**REPÚBLICA DE PANAMÁ  
MINISTERIO DE AMBIENTE**

**RESOLUCIÓN No. DEIA-IA- 071-2021  
De 15 de Noviembre de 2021.**

Que resuelve la solicitud de evaluación del Estudio de Impacto Ambiental, categoría I, correspondiente al proyecto denominado “**DISEÑO Y CONSTRUCCIÓN DEL NUEVO SISTEMA DE ABASTECIMIENTO DE AGUA POTABLE PARA EL CENTRO REGIONAL DE INADEH UBICADO EN ARIMAE, PROVINCIA DE DARIÉN**”, promovido por la sociedad **CM IMPORT, S.A.**

INFORME TÉCNICO DE EVALUACIÓN DE  
ESTUDIO DE IMPACTO AMBIENTAL

ANEXO 1. PLANOS DEL PROYECTO

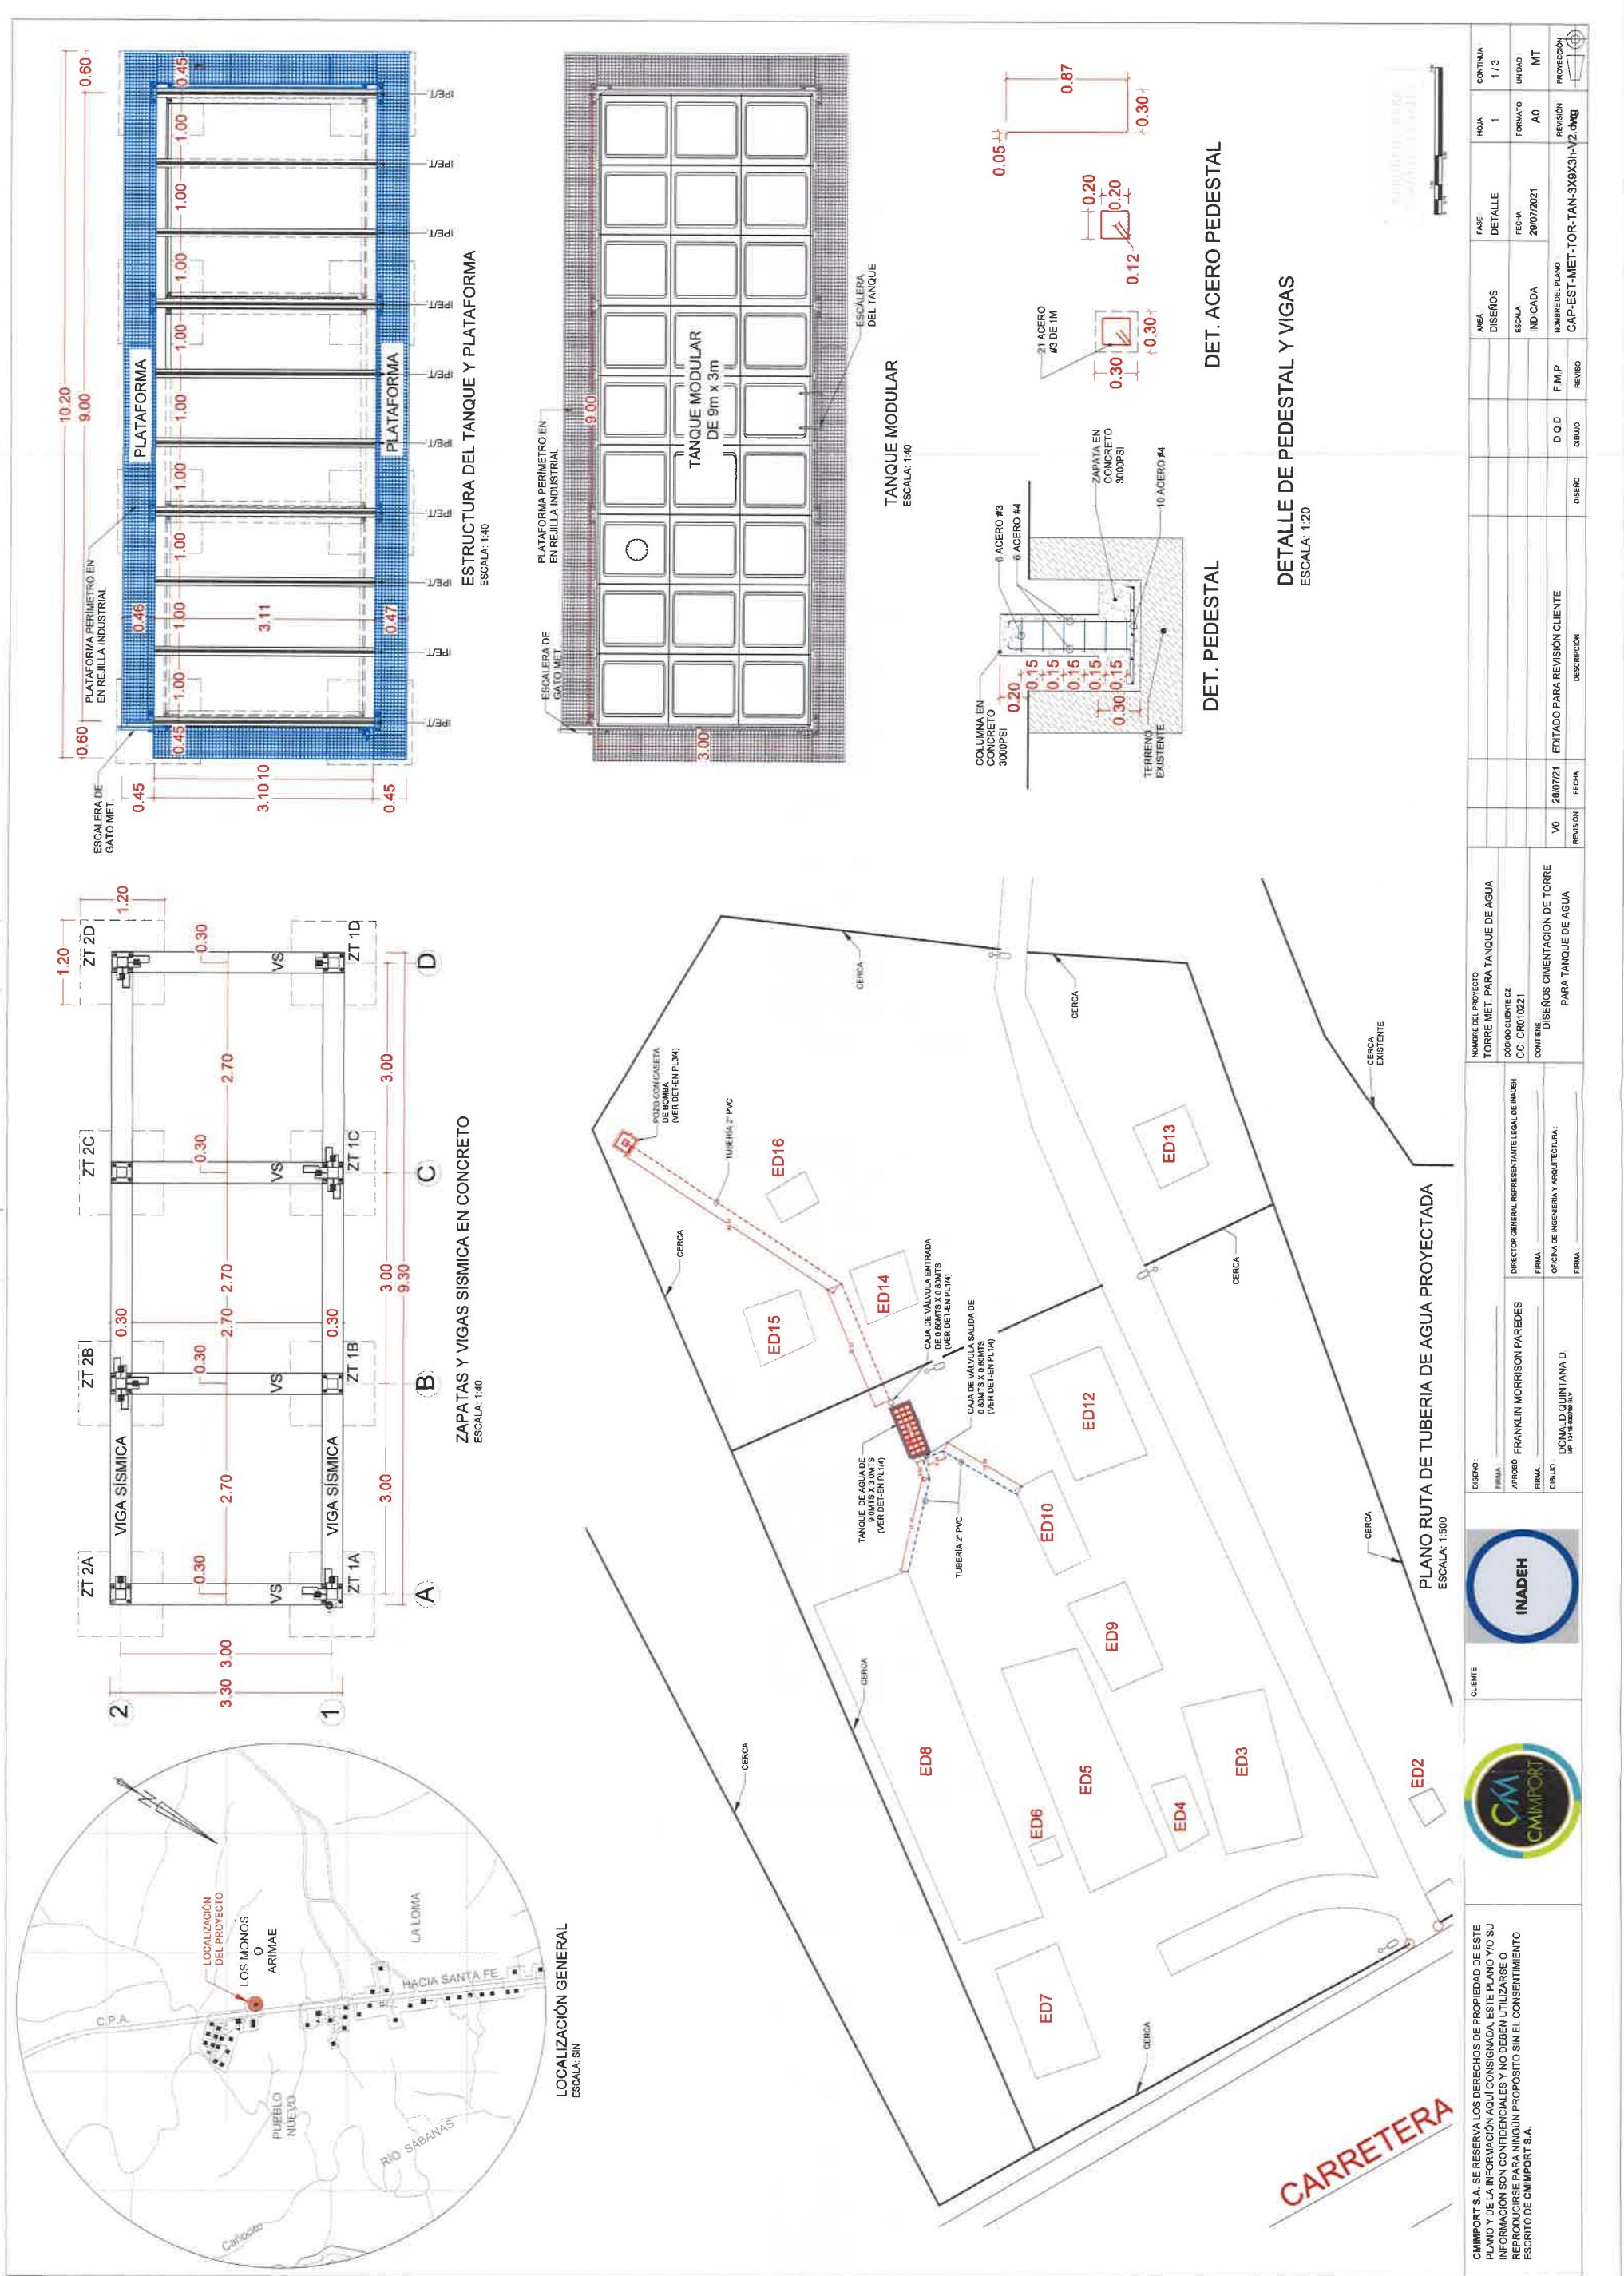
1. En respuesta a la pregunta 1, de la primera información aclaratoria, referente a la superficie del polígono a intervenir, se indica "*La superficie del polígono a intervenir corresponde a aproximadamente unos 45 m<sup>2</sup> de construcción y 20 m lineales de tubería...*"; sin embargo, conforme a la verificación de coordenadas presentadas, la Dirección de Información Ambiental señala lo siguiente "*le informamos que con los datos proporcionados se determinó lo siguiente: Polígono con superficie de 1 ha + 3,742.92 m<sup>2</sup>...*". Por lo cual se solicita:

- a. Aclarar la superficie total del polígono a intervenir por el proyecto, y detallar mediante plano las áreas de construcción e instalación de líneas de tubería (distribución). En caso de que las coordenadas de ubicación del polígono varíen de lo presentado en el estudio, deberá aportar el nuevo conjunto de coordenadas con Datum de referencia.

R. En el Anexo 1 se presentan los planos del proyecto con las especificaciones de las infraestructuras a desarrollar.

Siendo que la ejecución de las estructuras (tanque de agua y caseta del pozo) son de poco metraje y serán desarrolladas en lugares puntuales del polígono, se adjuntan las coordenadas de los puntos a intervenir con las superficies requeridas para cada elemento contemplado. De igual forma, la línea de distribución de agua no intervendrá más que lo requerido para su colocación, especialmente al considerar que se contempla la utilización de tuberías de PVC de 2” diámetro (Ver Plano).
